PROVINCIA DI BIELLA

CONFERENZA PROVINCIALE DEI SERVIZI
ai sensi art. 14 Legge 241/90 e ss.mm.ii.

VERBALE DELLA SEDUTA

13.06.2024

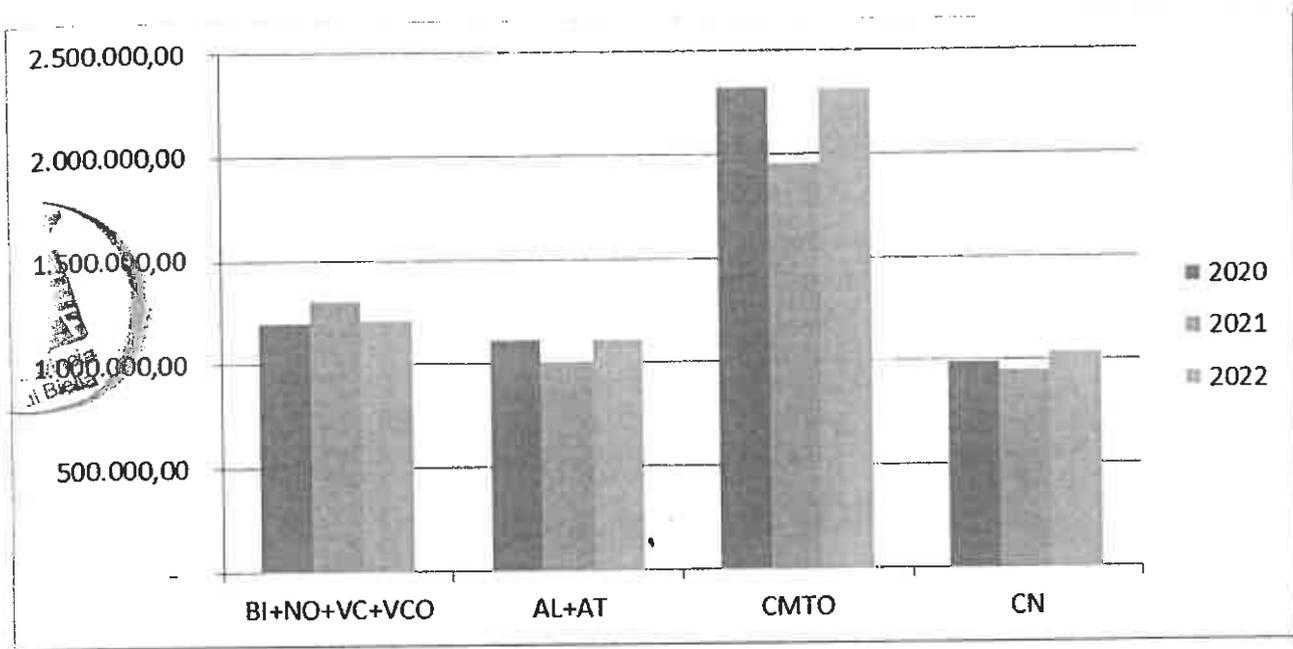
Per la provincia di Biella la percentuale calcolata nello stesso modo è pari al 21,3% nel 2019, a 21,2% nel 2020, a 19,9% nel 2021 e aumenta a 30,7% nel 2022 in conseguenza dell'entrata in esercizio dell'impianto di produzione CSS gestito dalla medesima società proponente a Cavaglià.

Si osserva quindi che per la provincia di Biella la percentuale degli EER conferibili è oltre il doppio della percentuale media delle restanti tre province.

Dai dati relativi al 2020 risulta che la produzione degli EER conferibili nelle quattro province del nord est Piemonte è pari a 134.544,56 ton, quindi nettamente inferiore alla quantità di 214.880,66 ton stimata dal proponente. La produzione dei codici EER conferibili dalle quattro province BI, NO, VC, VCO è stata quindi sovrastimata del 59,7%.

- le percentuali di rifiuti conferibili per singolo quadrante

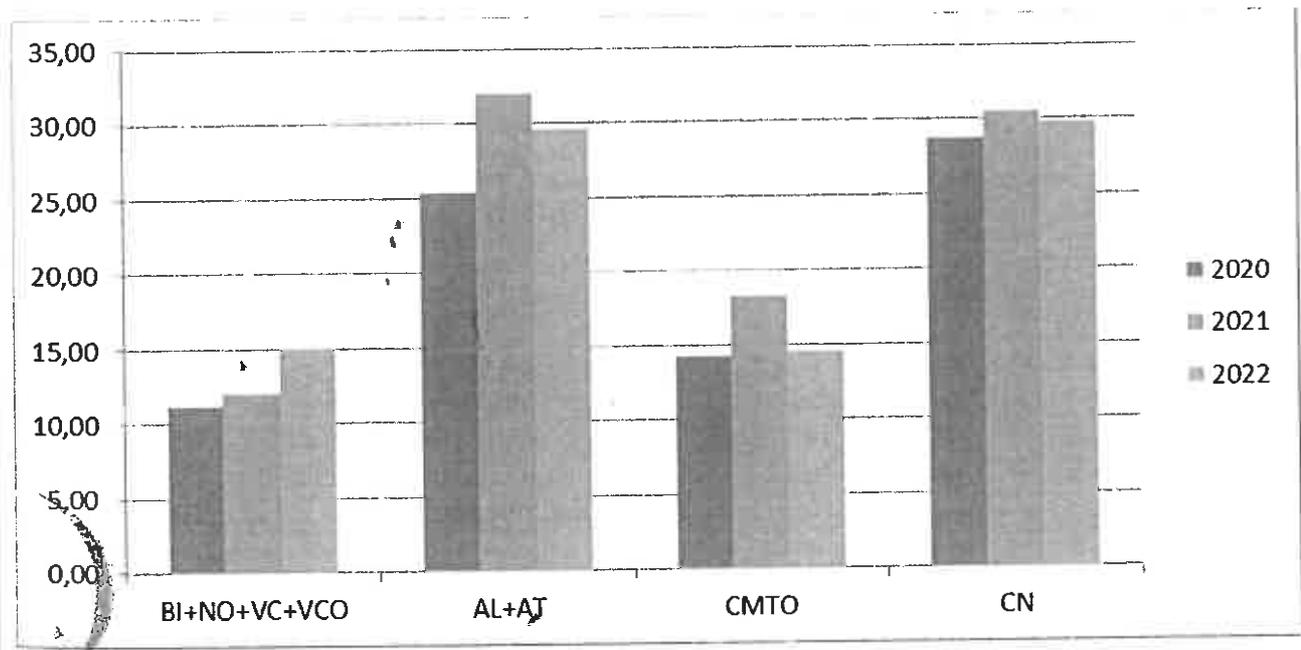
Dall'esame di quest'ultima tabella e del relativo istogramma, basato sulle tipologie di rifiuto contenute nella richiesta in esame, emerge chiaramente come il bacino di approvvigionamento potenziale dell'impianto non sia affatto rappresentato dal quadrante Nord-Est come affermato dal proponente, il quale peraltro vista la prossimità con la Regione Lombardia già destina parte dei rifiuti speciali prodotti in quest'ultima. L'istogramma evidenzia la prevalenza di rifiuti prodotti da impianti di trattamento presenti nelle Province di AL-AT, TO, CN, ciascuna dell'ordine o superiore alle 300.000 t/a, che avrebbe dovuto indirizzare la scelta localizzativa di un impianto che si candida a trattare tali tipologie di rifiuti, nella logica di "macroarea" fatta propria dal proponente, in un'area posta nella zona centro - meridionale del Piemonte, allo scopo di porsi nelle condizioni di ridurre per quanto possibile la movimentazione dei rifiuti".

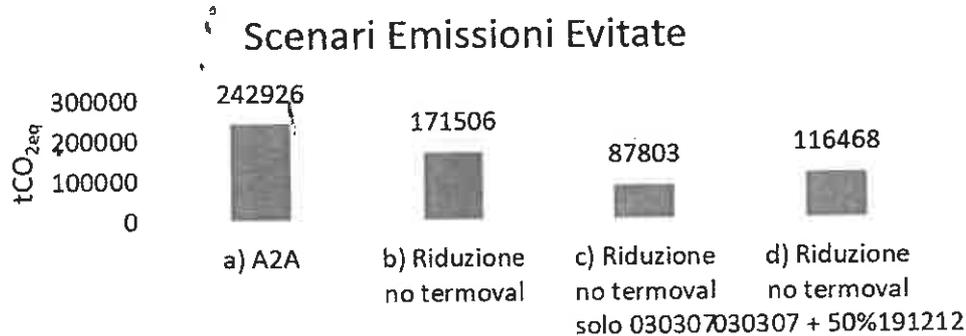
2. A fronte di una emissione da combustione di rifiuto pari al 90% del totale (154.348 tCO_{2eq}), il 29% delle emissioni evitate (71.420 tCO_{2eq}) è individuato nella evitata "combustione in altro impianto di incenerimento". Di fatto non si tratta di combustione evitata ma solo trasferita; quindi, il bilancio emissivo è tecnicamente nullo. Ovviamente se la componente è considerata nella voce emissiva deve essere considerata anche in quella "evitata" per coerenza matematica, tuttavia, non può essere escluso che l'altro impianto di incenerimento adotti una gestione efficiente e già compensata della combustione. Si ritiene anche che tale fattore di "emissione evitata" non sia discriminante in termini assoluti, in ottica di obiettivi Agenda 2030, e che di conseguenza non dovrebbe in alcun modo limitare la ricerca d'interventi migliorativi per favorire maggiore

efficienza energetica nella gestione del processo dell'impianto in parola. Si veda nel seguente punto 4) per il criterio proposto relativamente alla compensazione per le emissioni da combustione.

scenari di compensazione emissioni con aumento di quota termica

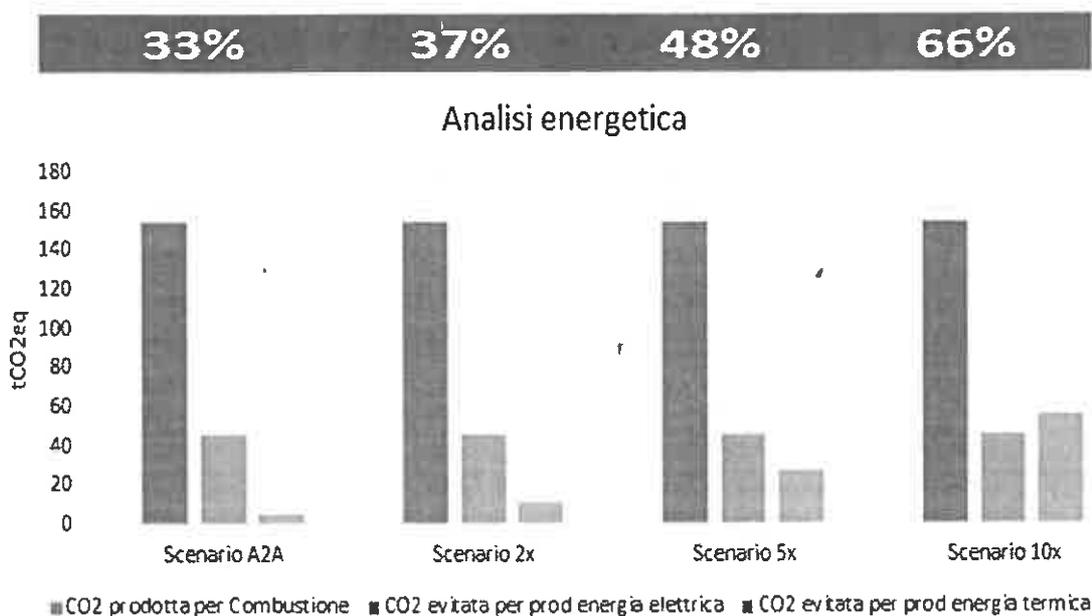
4. Dando seguito a quanto richiamato al punto 2) precedente, l'O.T.+C.T. osserva che un'adeguata valorizzazione del rifiuto attraverso la combustione dovrebbe essere comprovata dalla misura diretta dell'efficienza del processo. L'O.T.+C.T. ritiene inoltre che le emissioni strettamente connesse alla combustione, correlate quindi alla produzione energetica derivante dalla valorizzazione del rifiuto, debbano essere prioritariamente connesse ai vantaggi in termini energetici. Il confronto può ovviamente essere svolto attraverso la Carbon Footprint mettendo in relazione la componente emissione di CO₂ per combustione di rifiuti (155.548 tCO_{2eq}) che deve essere confrontata con la sottrazione di CO₂ per produzione energetica elettrica o termica

(45.670+5.587 ca. tCO_{2eq}). Nel caso in esame la situazione attuale attesta dunque un rapporto percentuale tra emissione evitata ed emissione da combustione del 33%. Per ottenere, ad esempio, un "rendimento minimo" auspicabile, in termini di sottrazione di CO₂, del 68%, maggiormente accettabile da un punto di vista tecnico e in grado di assorbire le emissioni in eccesso individuate al precedente punto 3 lettera d), seppur in modo puramente indicativo, sarebbe necessario potenziare di oltre 10 volte la capacità di sfruttamento termico dell'impianto. Nel grafico seguente sono riportate le simulazioni in cui, a parità di emissioni da combustione dei rifiuti e produzione di energia elettrica sono ipotizzate le condizioni in cui la componente termica è potenziata di 2, 5, 10 volte. (La componente elettrica è mantenuta costante per semplicità, tenendo comunque in conto che la riduzione della produzione di energia elettrica è minima a fronte dell'aumento di energia termica utilizzata, come indicato dal Proponente per gli "scenari cogenerativi" con aumento di produzione di energia termica, da loro forniti nel Par. 3.2.9 del SIA). In percentuale è indicata la quota di emissioni sottratte rispetto alla sola combustione.
